加工の事業に係る廃止措置について (審査会合における指摘事項への回答)

令和元年12月4日

日本原子力研究開発機構
人形峠環境技術センター

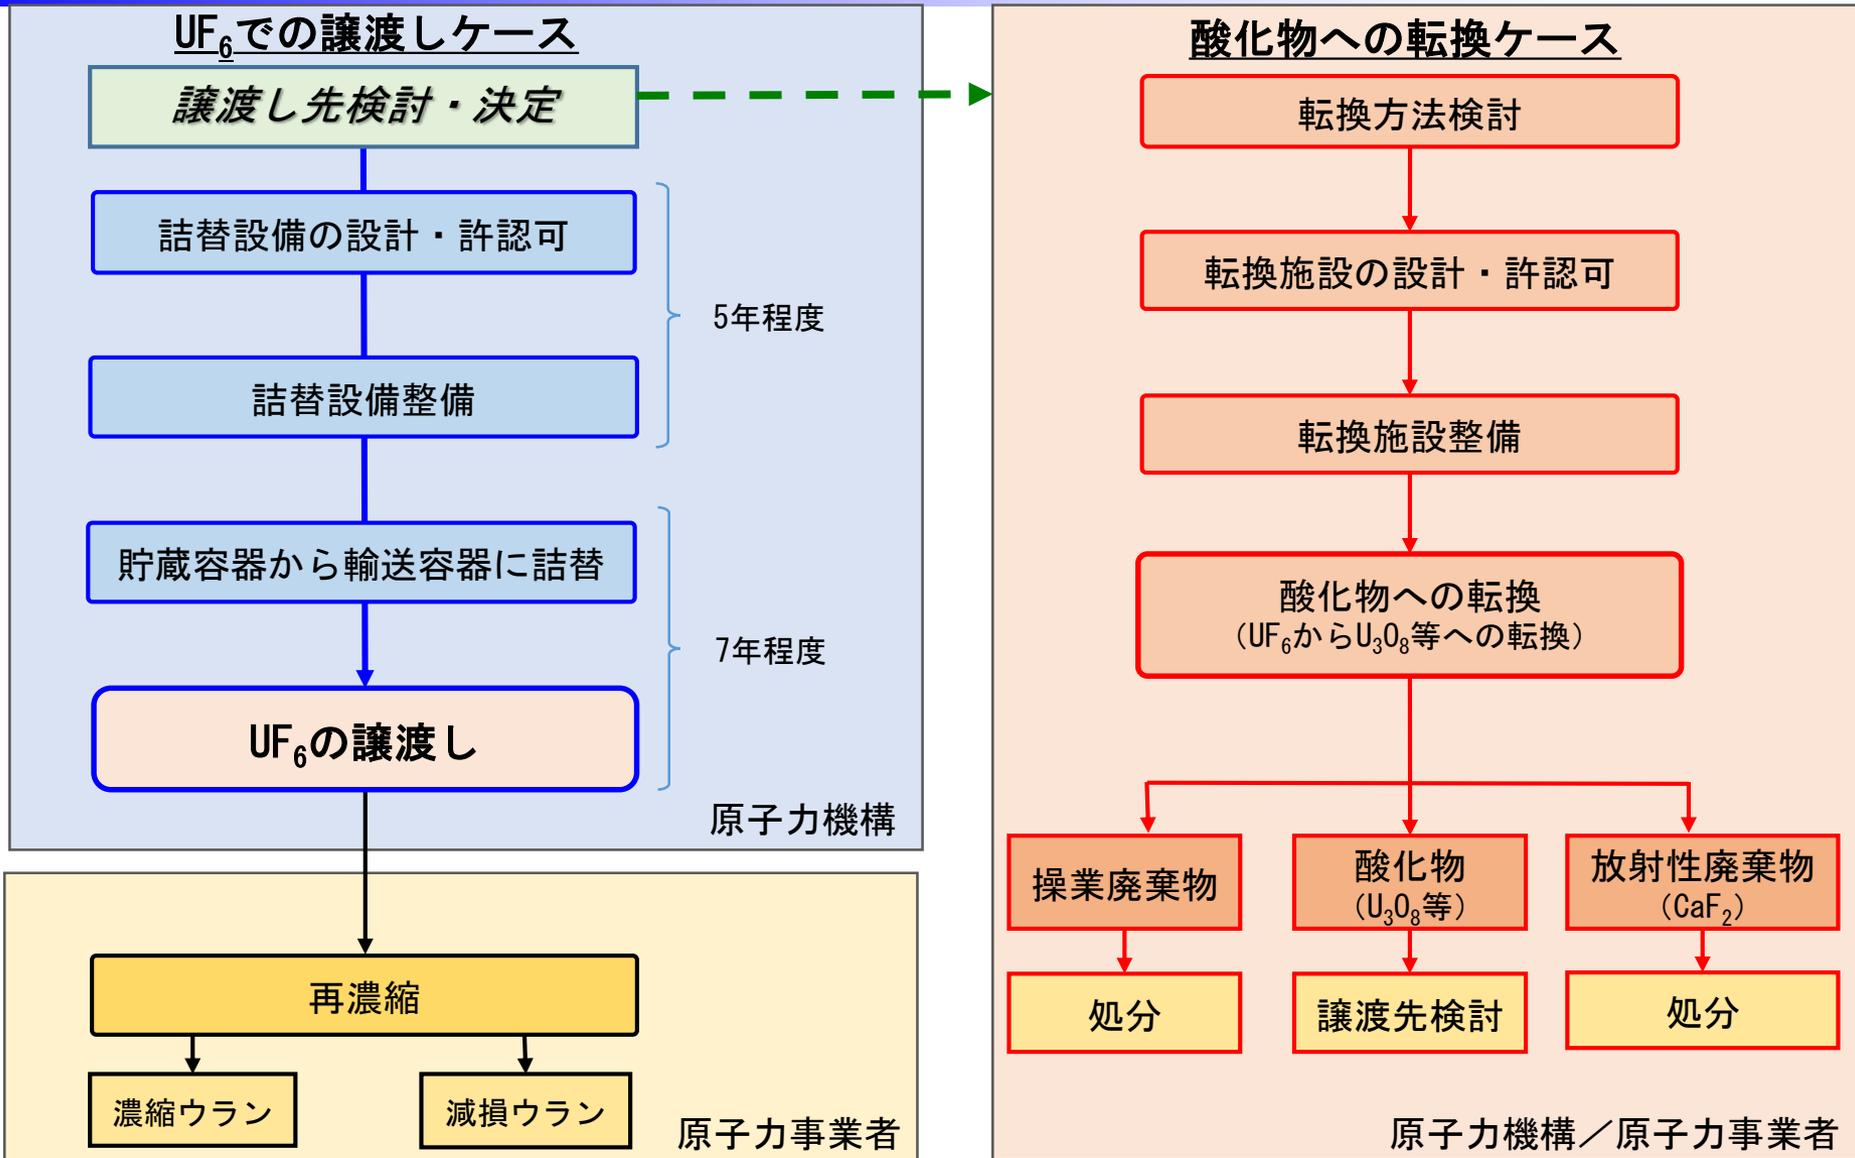
計画した設備の解体が終了したこととの記載があるが、廃止措置の第1段階から第2段階に移行するタイミングが少し不明瞭でよくわからないため、第1段階の完了要件の記載をより明確化すること。

「第1段階の完了要件」とは、以下の要件を満たすことである。

(1)廃止措置の第1段階で解体撤去する以下の設備の解体撤去が終了していること

- ①DOP-1カスケード設備
- ②DOP-2カスケード設備
- ③DOP-1高周波電源設備
- ④DOP-1UF₆処理設備
- ⑤均質設備
- ⑥滞留ウラン除去設備
- ⑦分析設備等、機能を維持する設備を除く設備・機器

(2)解体を終了した部屋に汚染がないこと

(3)解体物等が区分され、所定の容器に収納され、保管場所が分けられ保管されていること

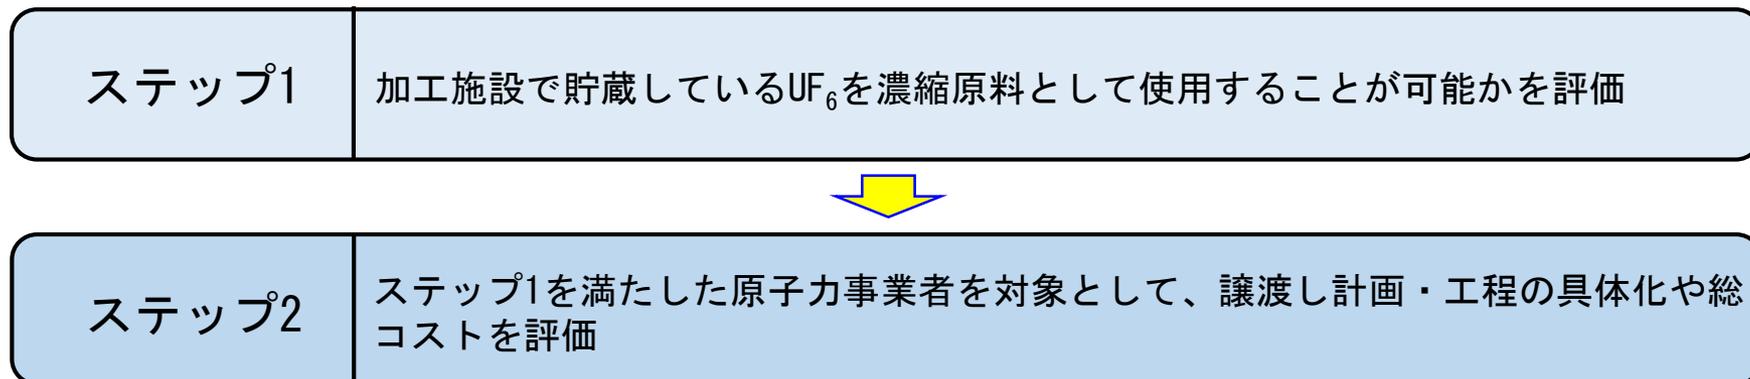
核燃料物質の譲り渡しについて、2028年末までに譲渡先を決定するとしているが、10年という期間がかかり過ぎではないのか。一方で、核燃料物質の譲渡先が見つからなかった場合においては、酸化物への転換を検討するとしているが、譲渡先を決定する作業と並行的に進めること。

- ウラン濃縮原型プラントの核燃料物質については、譲渡しに必要な条件（核燃料物質の組成・国籍、IAEA査察等による透明性の確保等）に合致した譲渡先（原子力事業者）を可能な限り速やかに決定することに努め、譲渡先との合意後に、譲渡しのために必要となる設備設計、許認可手続き、設備の設置等を進め、廃止措置が終了するまでに核燃料物質の全量を譲り渡す計画である。核燃料物質の譲渡しは遅くとも令和10年度末（2028年度末）までに譲渡先を決定する。
- 核燃料物質の酸化物への転換については、譲渡先の設定を待つことなく酸化物への転換の方法、設備能力等の設計検討を進める。
- 核燃料物質の管理及び譲渡しに係る計画の詳細が決定次第、変更認可申請を行う。

酸化物への転換ケースに比べUF₆での譲渡しケースの方が経済的に優位であり、核燃料物質・放射性廃棄物管理の負担が小さい。⁷

放射性固体廃棄物の焼却減容の基本フロー図

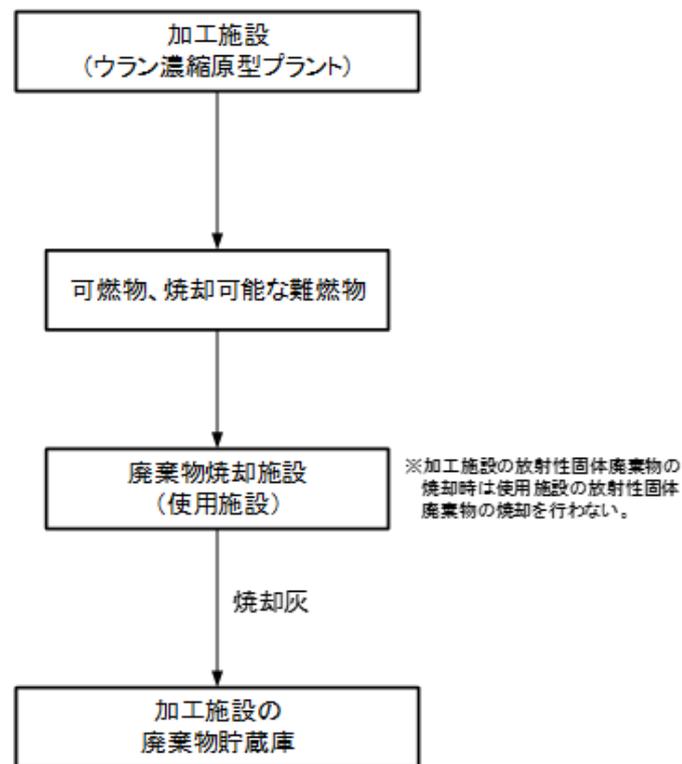
加工施設の放射性固体廃棄物を使用施設の設備で減容焼却することで、加工施設の廃棄物が加工施設以外の施設に行かないことを確認するために、焼却減容に係るフロー図を追加すること。

加工施設の放射性固体廃棄物を使用施設の設備で減容焼却することについては、以下のとおり管理している。

- 現許可において、可燃性及び難燃性の固体廃棄物は、センターの廃棄物焼却施設（核燃料物質の使用に係る施設）で焼却減容している。また、使用許可においても加工施設から発生する可燃性及び難燃性の廃棄物を焼却減容した後、加工施設の廃棄物貯蔵庫に搬出している。
- 加工施設保安規定において、放射性固体廃棄物をセンターの使用施設の廃棄物焼却施設で焼却減容することを規定している。
- 使用施設保安規定において、加工施設から発生した放射性廃棄物の焼却は、使用施設等から発生した廃棄物と区別すること、加工施設の放射性廃棄物を焼却処理して発生した焼却灰は加工施設の廃棄物貯蔵庫で保管することを規定している。
- また、センターの品質マネジメントシステム文書においても加工施設の放射性固体廃棄物の焼却時は使用施設の放射性固体廃棄物の焼却を行わないことを明確にしている。

本施設周辺の土砂災害警戒区域等

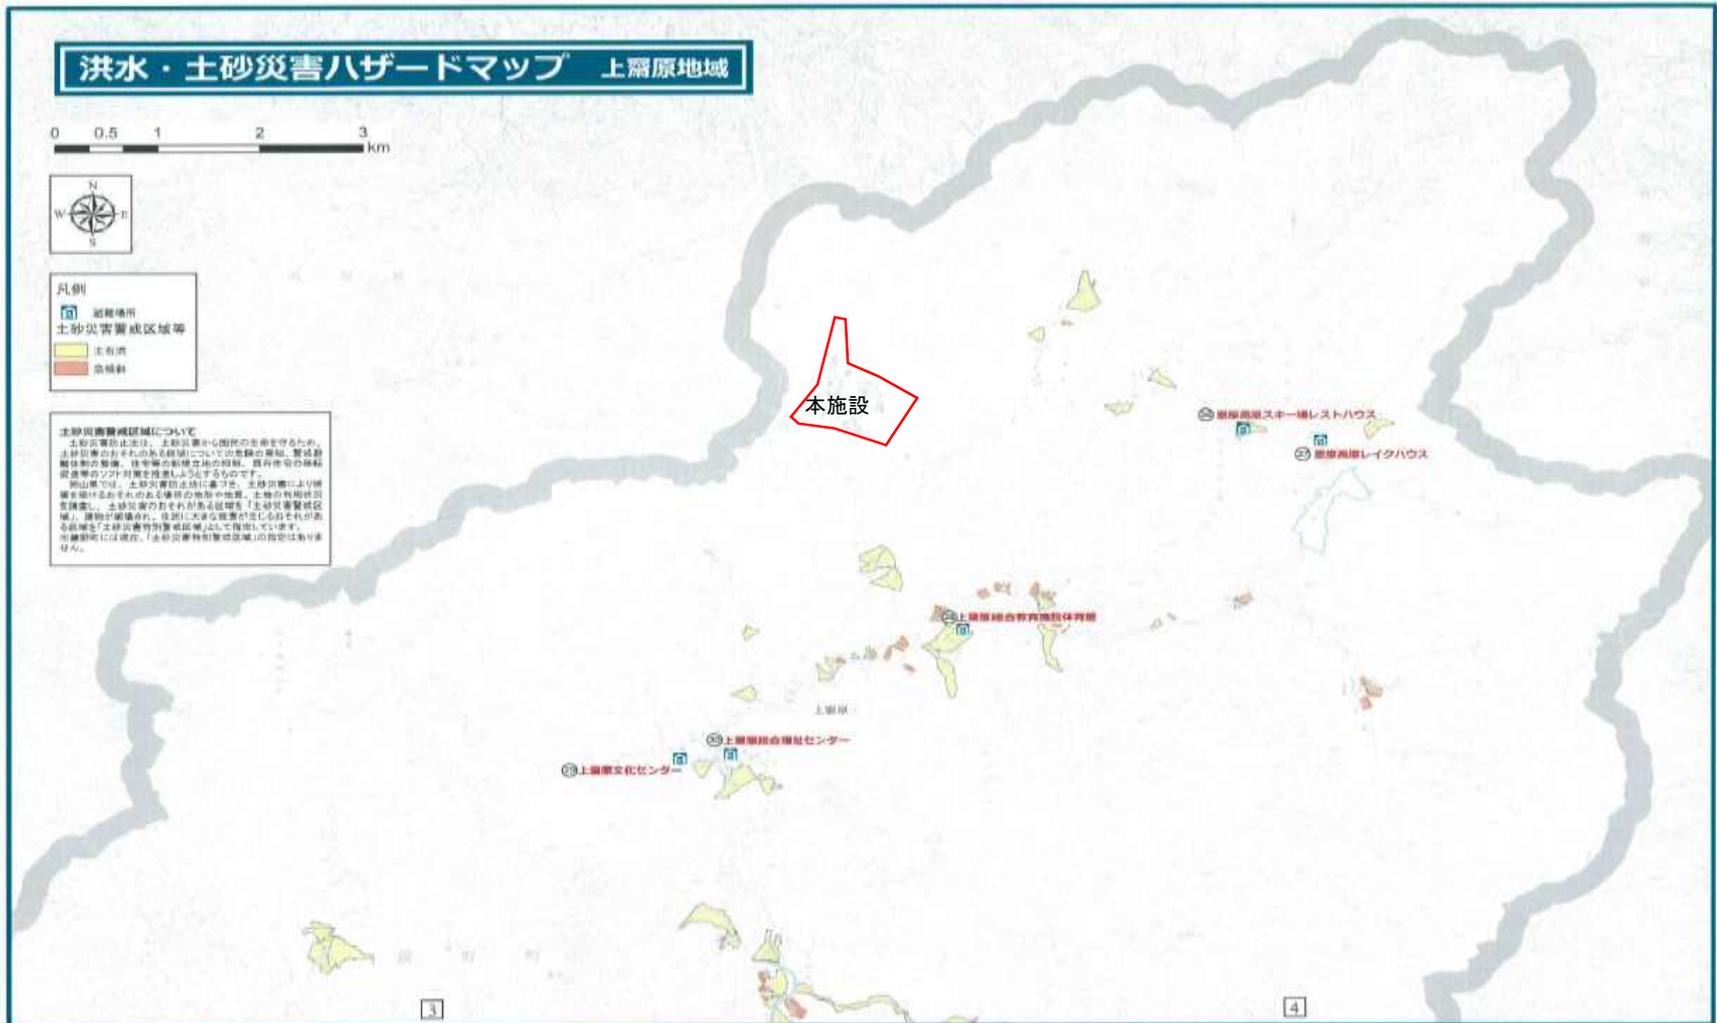
水害の評価については、大河川が存在しないことをもって洪水の水害の危険性がないとなっているが、昨今の集中豪雨を踏まえると、大河川が存在しないということをもって洪水による水害の危険性はないとは言えないため、雨、土砂災害の想定を考慮し水害評価を再考すること。

- ・鏡野町が公開している洪水・土砂災害ハザードマップ（上齋原地域）において、人形峠センターは土砂災害警戒区域等に該当しない。
- ・なお、国交省によると、令和元年度には岡山県内の土砂災害警戒区域等の基礎調査が終了する予定であるため、その調査結果を踏まえ、事業者として地元自治体と協力し、対応の要否等の検討を行う。

(鏡野町が公開している「洪水・土砂ハザードマップ 上齋原地域」を引用し、本施設の位置を追記)
